— μ HI. CommunicationEngine技術情報 —

題目	μ HI. CommunicationEngine ITRON Wrapper ter_tskの使用に関する制限事項		発行番号	MC-1605-002
			分類	1. 仕様変更 2. ドキュメント訂正追加等 ③ 使用上の注意事項
適用製品	μ HI. CommunicationEngine-TCP V1.00, V1.10, V1.11	対象ロット	関連資料	有効期限
		全ロット

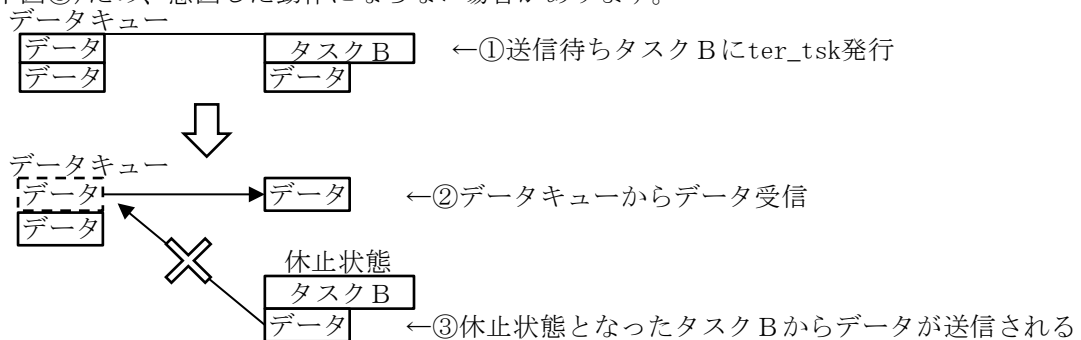
- (1) データキュー受信待ち状態のタスク A にter_tskを発行(下図①)した後に、データキューにデータを送信(下図②)すると、ter_tskで強制終了したタスク A がデータを受信(下図③)し、意図した動作にならない場合があります。

データキュー送受信待ちのタスクをter_tskで強制終了する場合は、ter_tsk発行前にrel_waiでデータキュー送受信待ち状態を解除してください。

【恒久対策】 μ HI. CommunicationEngine-TCP V1.12にて改修済みです。
